**PROVVEDIMENTO RELATIVO AL PROCESSO DI VERIFICA DI ASSOGGETTABILITA' A
VALUTAZIONE AMBIENTALE STRATEGICA (VAS)
DEL P.I.I. DI INIZIATIVA PRIVATA DENOMINATO "AREA EX CONSORZIO AGRARIO"
IN VARIANTE AL VIGENTE P.G.T. DEL COMUNE DI LODI
AI SENSI DELL'ART.14 - L.R.12/05 E S.M.I.**

L'AUTORITÀ COMPETENTE PER LA VAS

Stralcio planimetrico rete idrica zona Via Gandini - Ex Consorzio Agrario

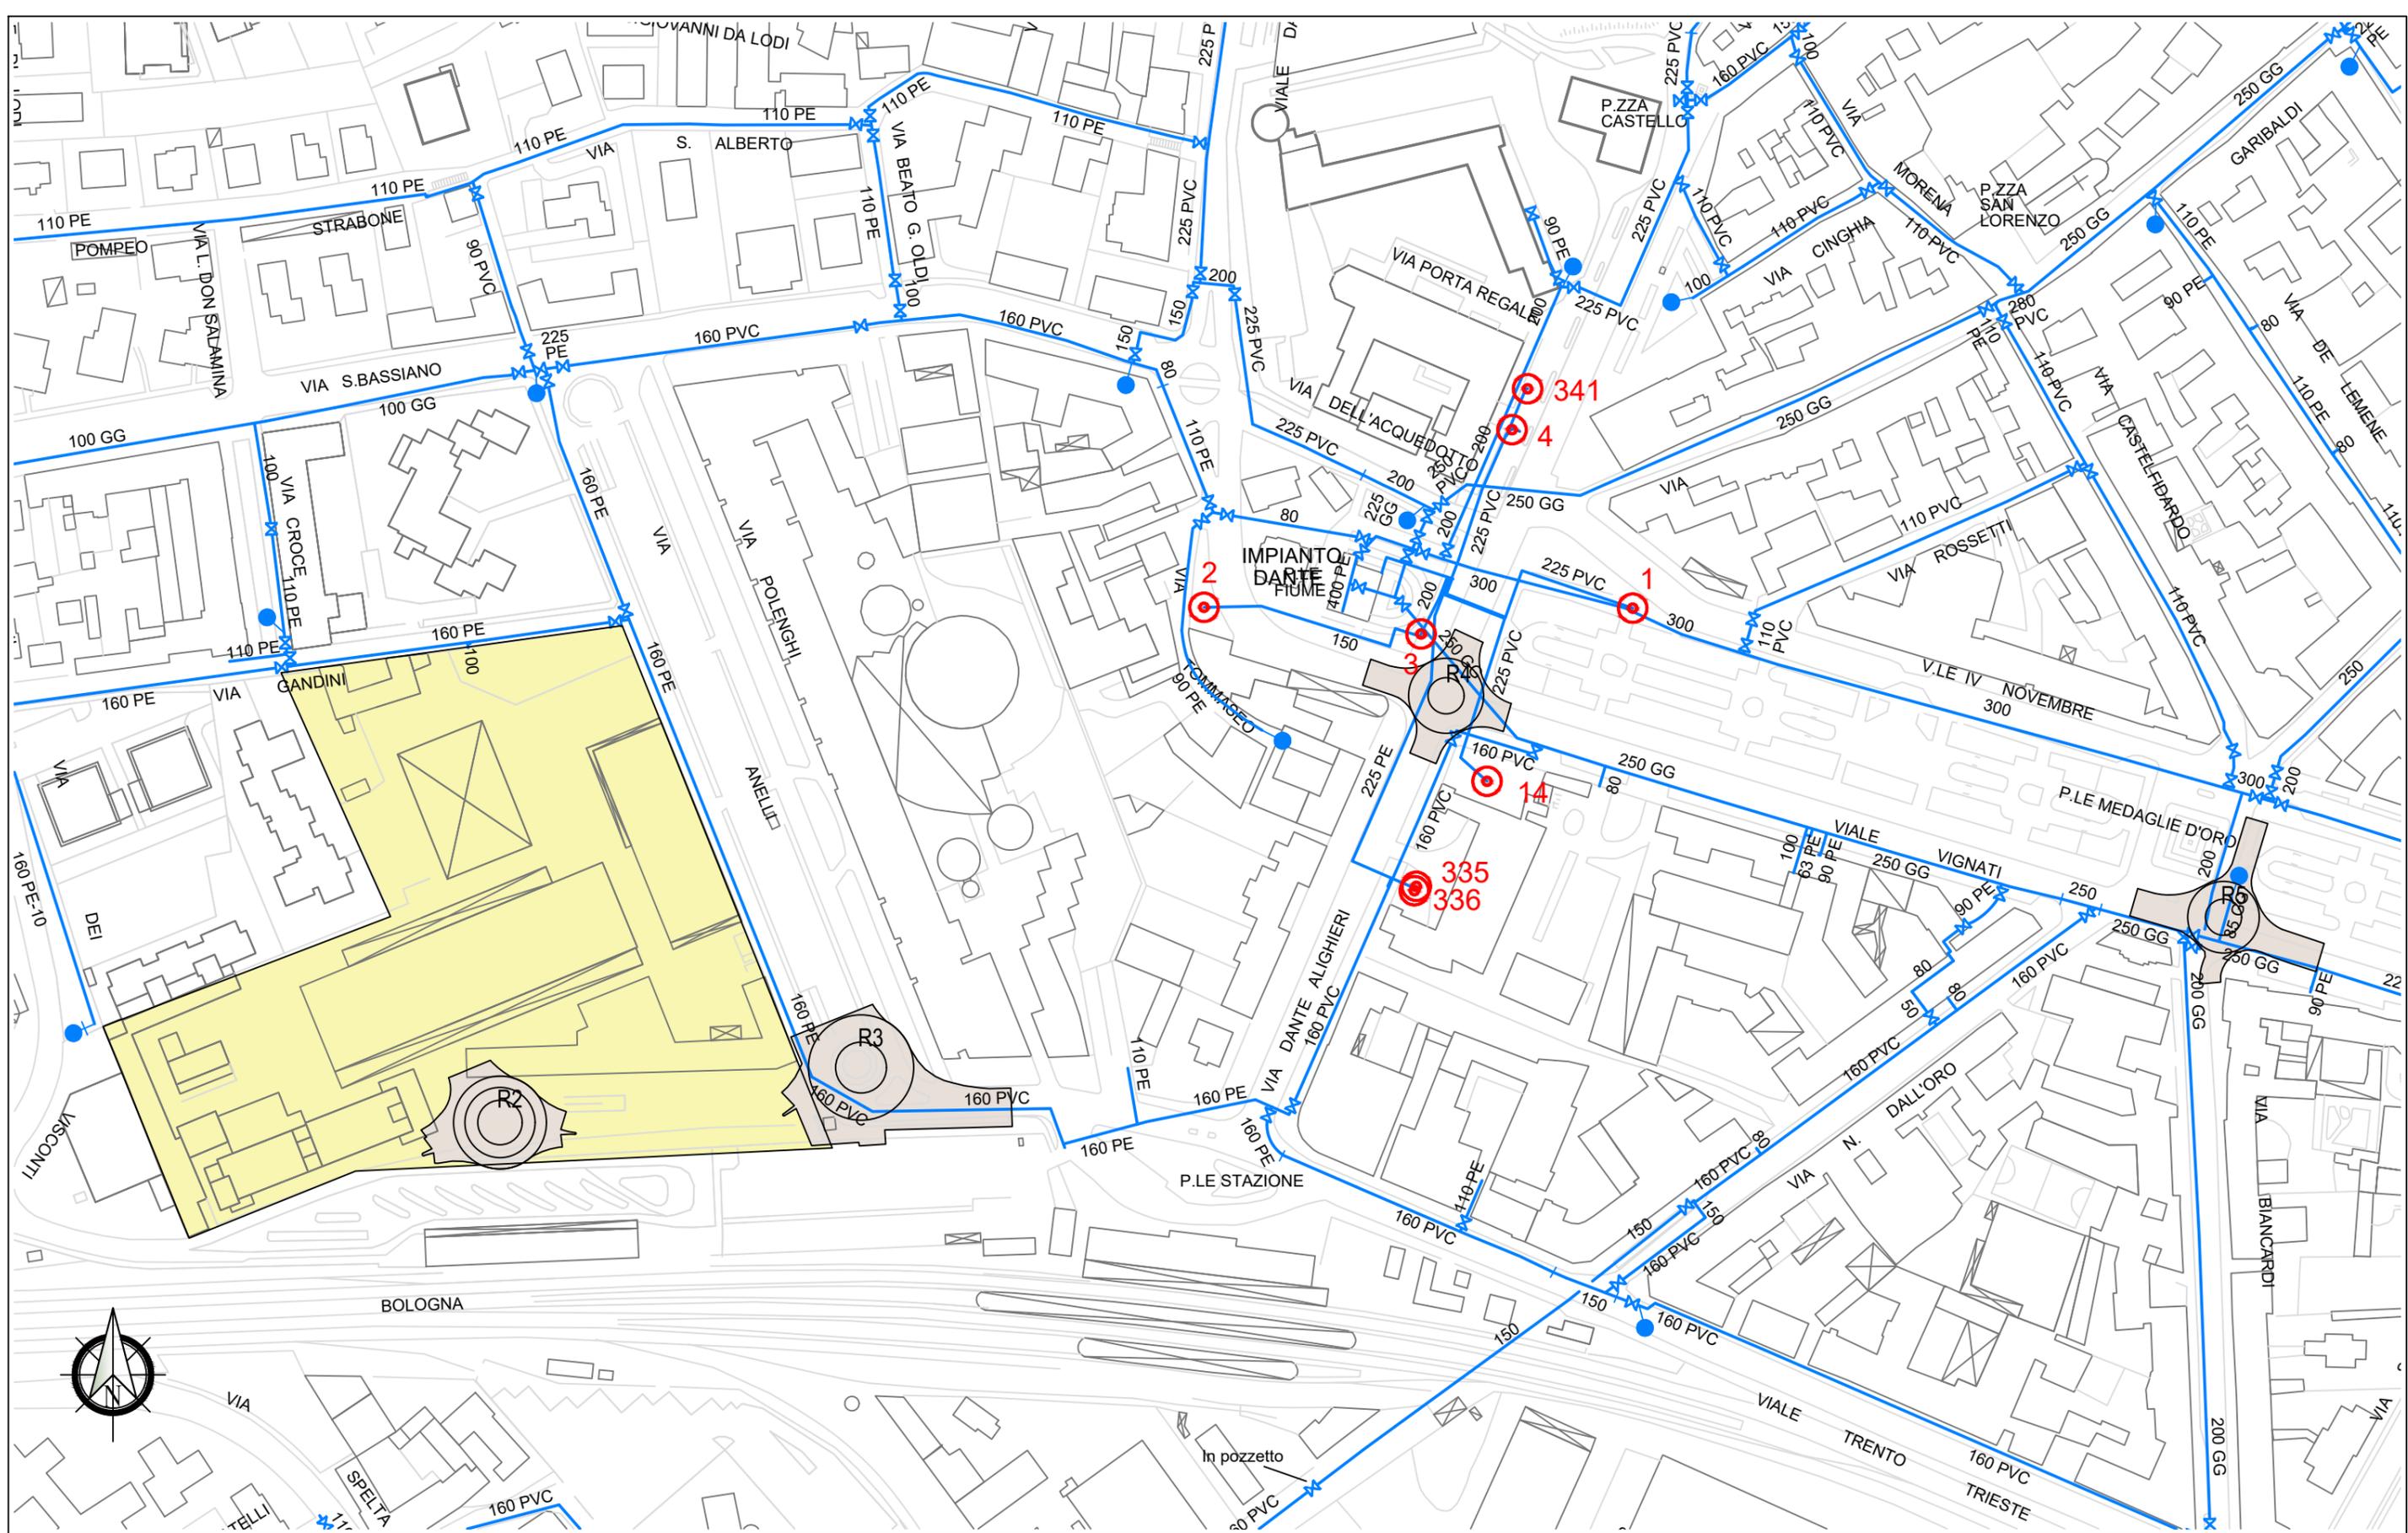
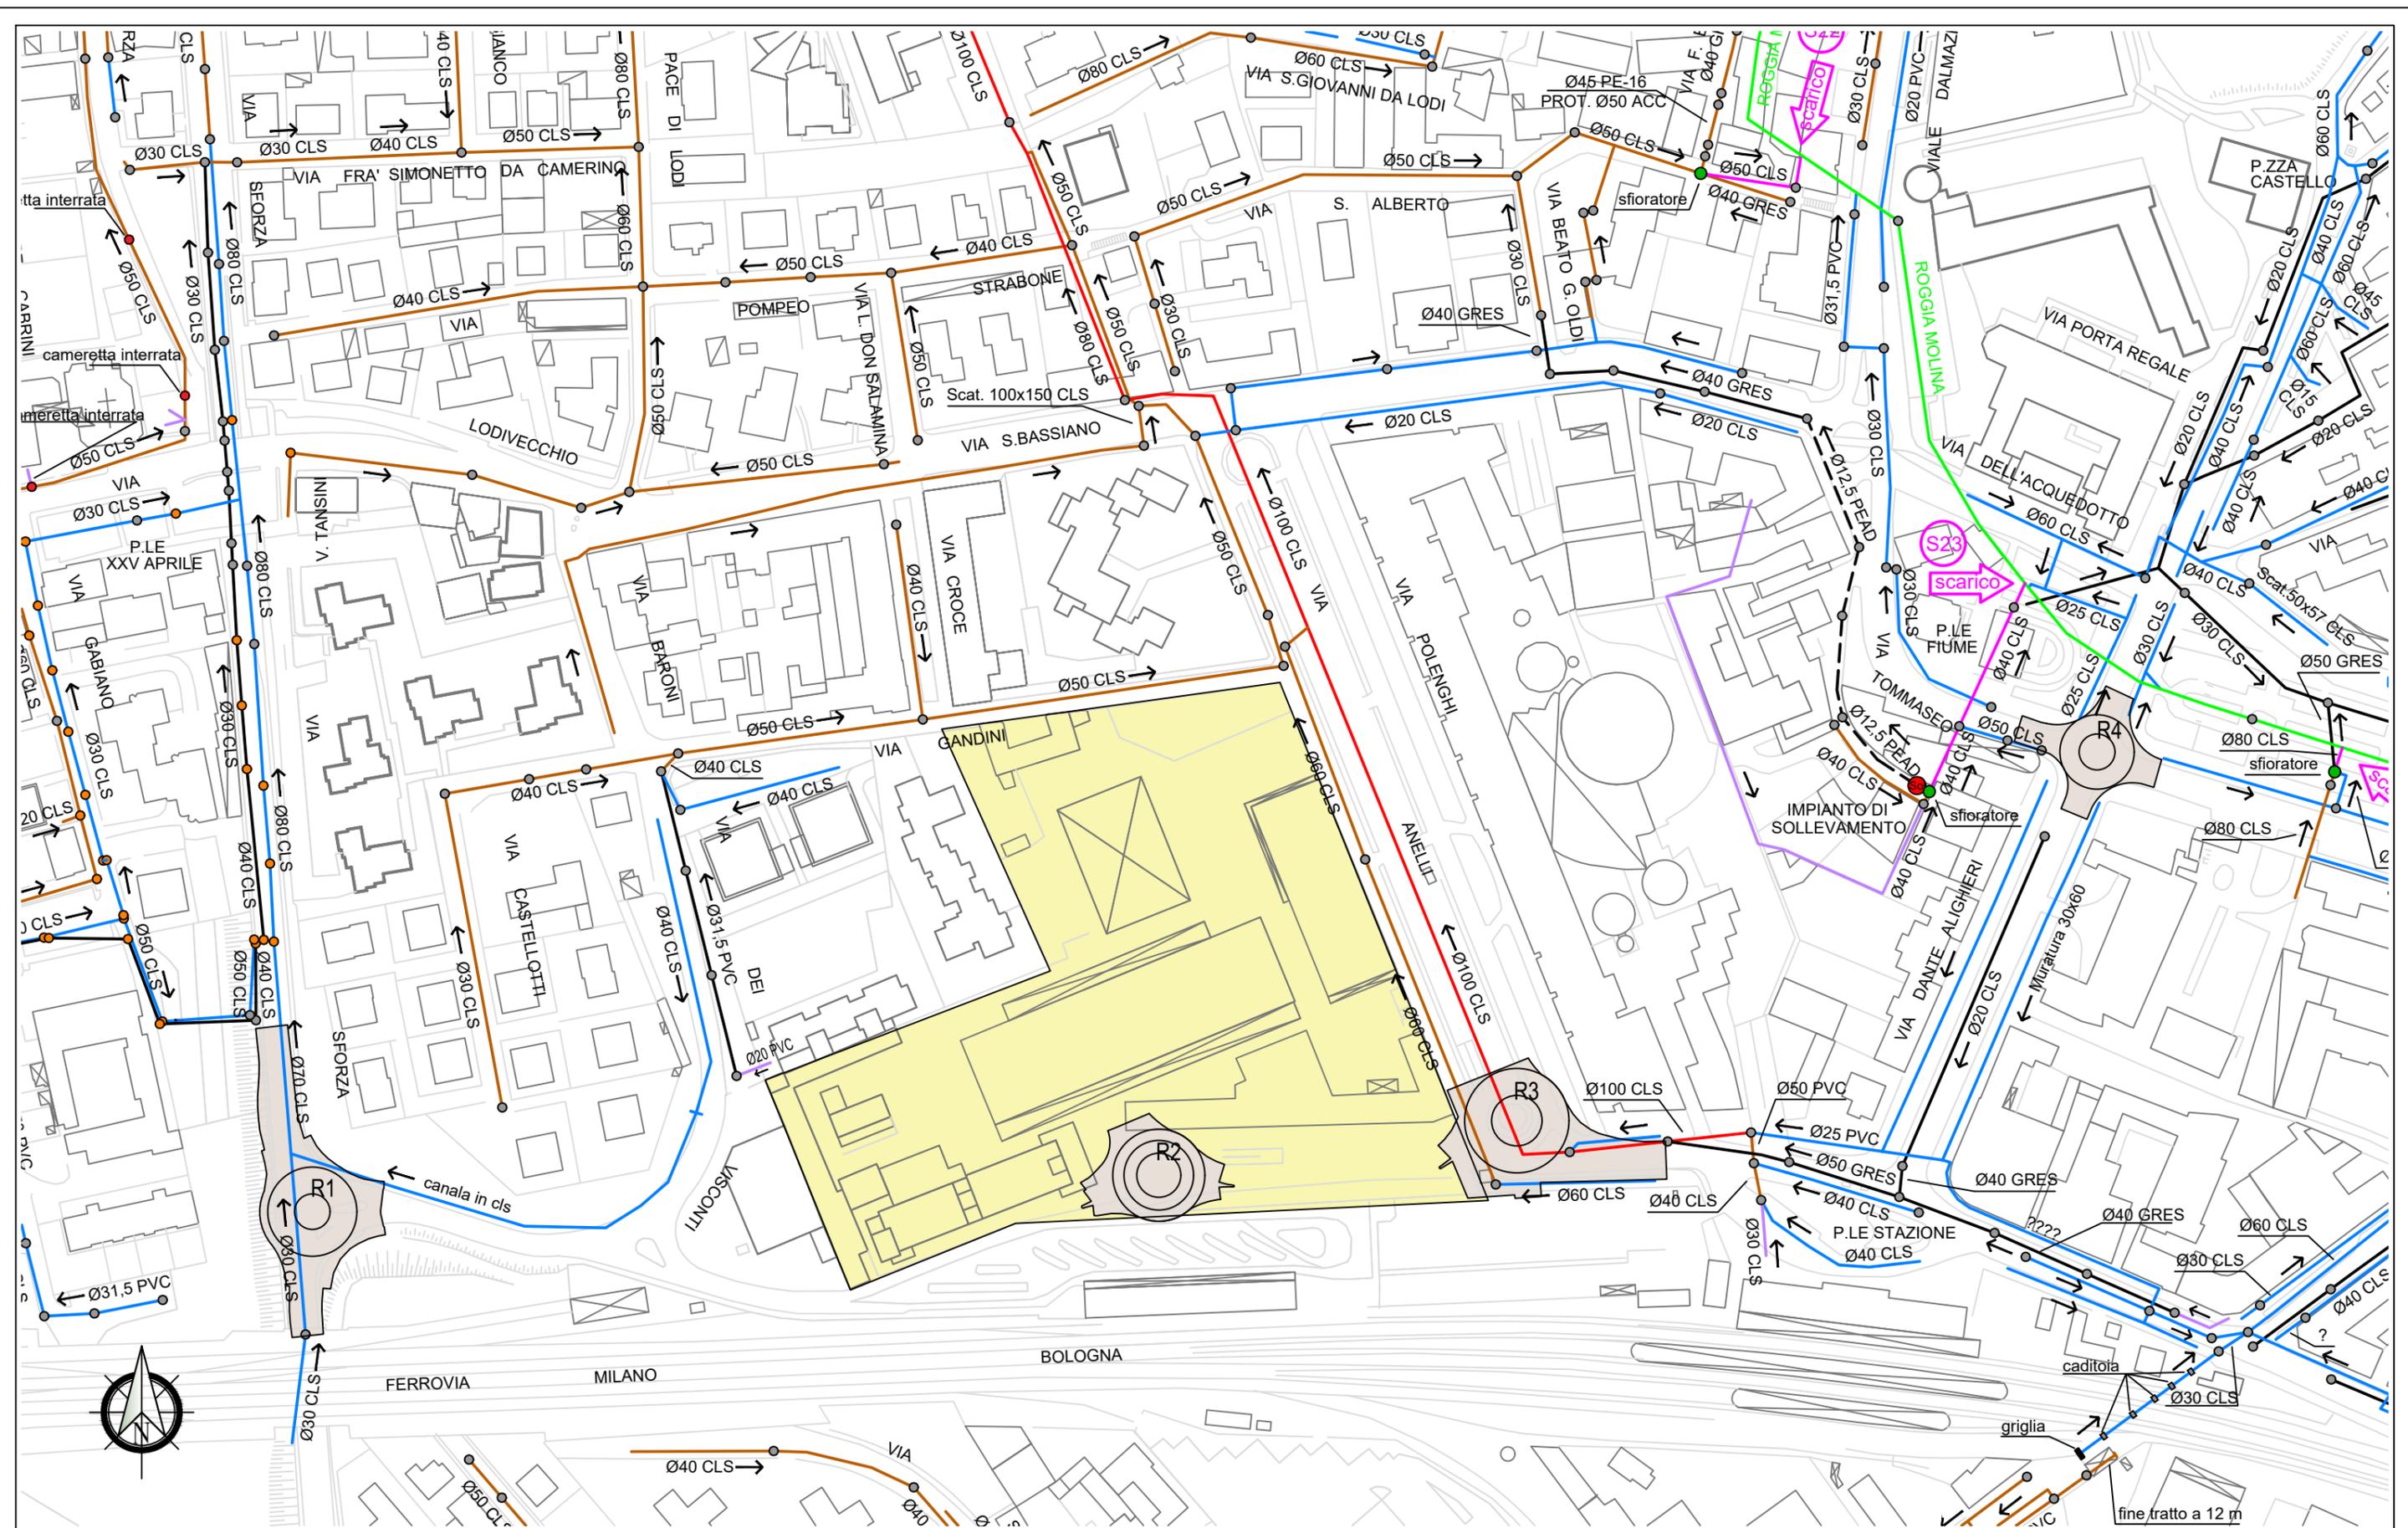
Dagli estratti planimetrici allegati si evince che la previsione urbanistica risulta di massima coerente con l'esistente quadro infrastrutturale del servizio idrico integrato; eventuali e puntuali adeguamenti alla rete fognaria e acquedottistica esistente saranno da valutarsi in sede di esame del progetto definitivo delle opere.

- la dotazione idrica della zona è in grado di garantire la fornitura richiesta sia per gli usi interni dell'edificio (tubazione diametro 2,5") sia per l'impianto antincendio (tubazione diametro 3");
- il contatore di fornitura dovrà essere posizionato su proprietà privata, all'interno di un pozzetto interrato (carrabile se in zona interessata dal passaggio di automezzi);
- la rete fognaria della zona consente lo scarico delle acque domestiche e assimilate provenienti dall'insediamento, senza prevedere la realizzazione di nuove opere di urbanizzazione;
- ai fini di una corretta progettazione delle reti fognarie interne, si raccomanda l'esecuzione di un rilievo delle quote di scorrimento della fognatura esistente con l'assistenza di personale di SAL.

Comune di LODI
COORDINAMENTO SOTTOSERVIZI
Stralcio planimetrico rete fognatura zona Via Gandini - Ex Consorzio Agrario

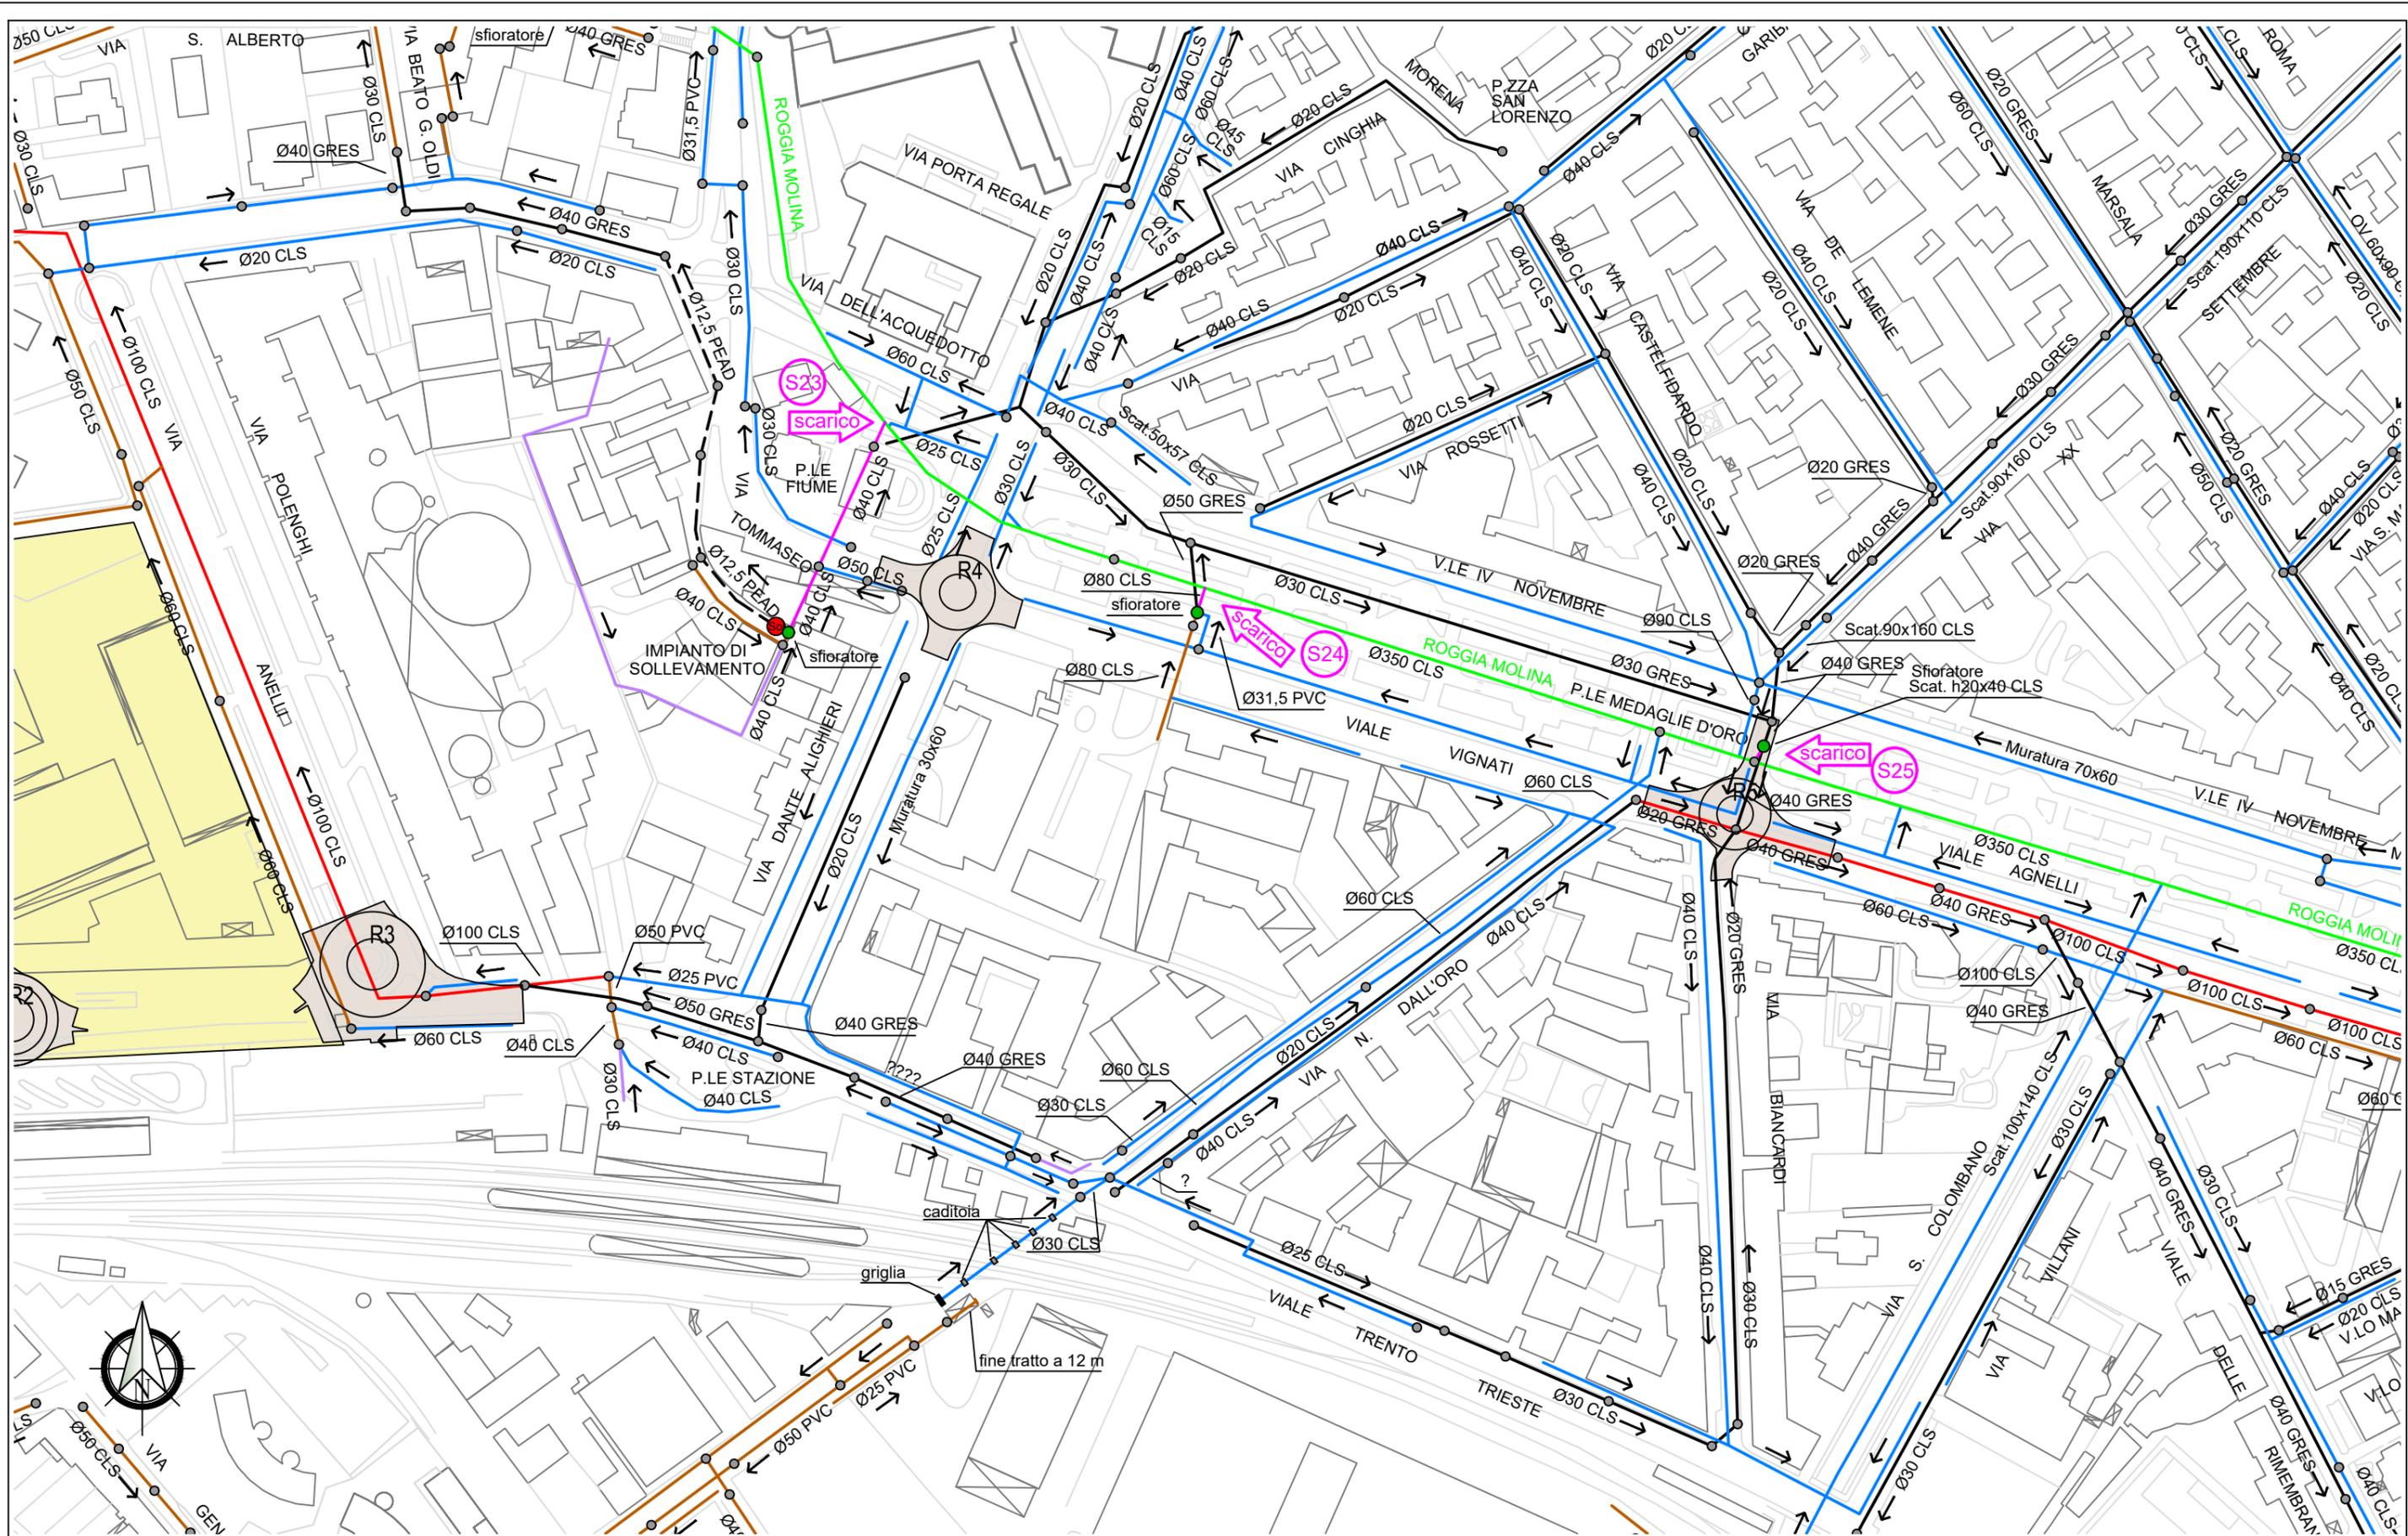
Eventuali ulteriori prescrizioni e valutazioni saranno rilasciate sulla base di una planimetria di progetto con la rappresentazione dell'intera rete fognaria interna.
